Autorité environnementale

**Avis délibéré de l'Autorité environnementale sur
la création d'un passage souterrain en gare de
Maisons-Alfort/Alfortville (94)
par Réseau ferré de France**

n°Ae: 2013- 45

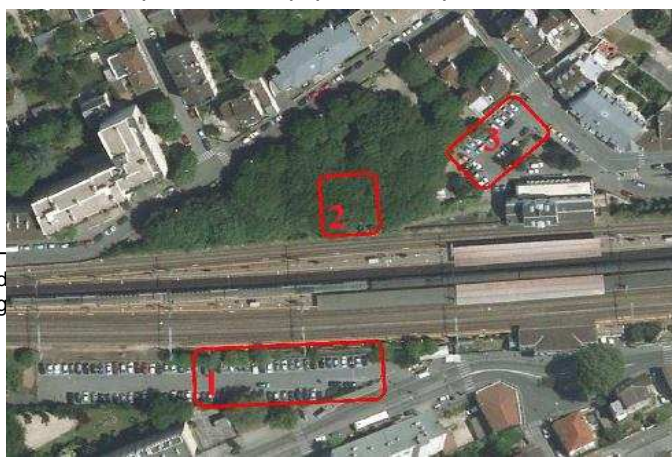
La photo de droite distingue 3 emplacements :

- le premier montre l'installation de chantier « base de vie » et l'excavation sur le parking de la gare du côté Alfortville,
- le deuxième situe l'excavation côté Maisons-Alfort qui est située dans le square Jean Moulin,
- et le troisième correspond à la zone de dépôt provisoire des terres déblayées et des matériaux de construction ainsi qu'à certaines installations de chantier.

ARBRES ABATTUS ET REPLANTES

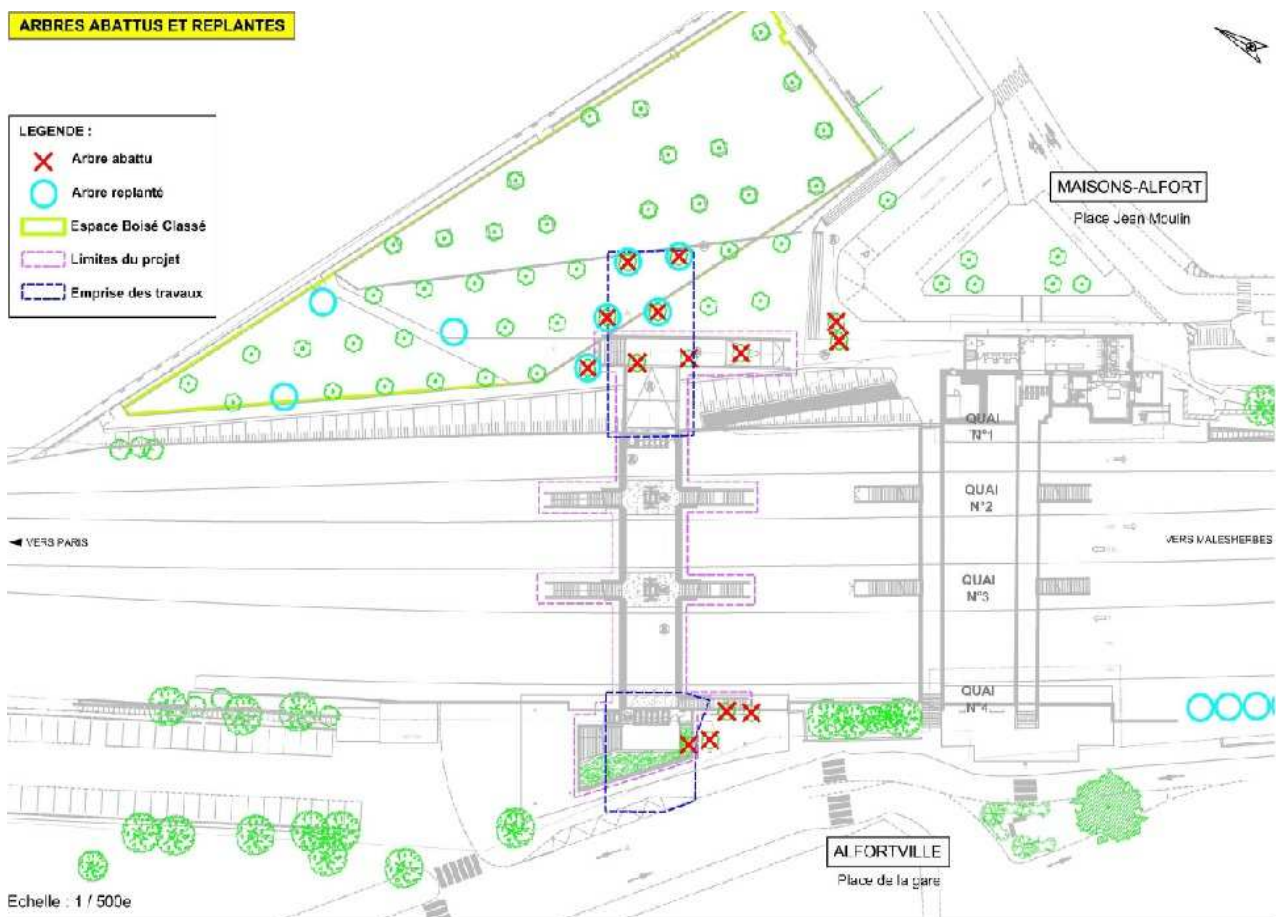
L'espace boisé classé du square Jean Moulin est touché provisoirement pendant la phase des travaux car l'excavation dans laquelle seront moulés 2 des 3 « gabarits » du tunnel l'écorne, comme le montre la carte ci-dessous. Après les travaux, l'excavation sera rebouchée et l'affectation du sol ne sera pas modifiée.

Le maître d'ouvrage indique que 14 arbres seront abattus pendant le chantier, dont 3 situés au sein de l'espace boisé classé. Douze arbres seront replantés dont 3 dans l'espace boisé classé.
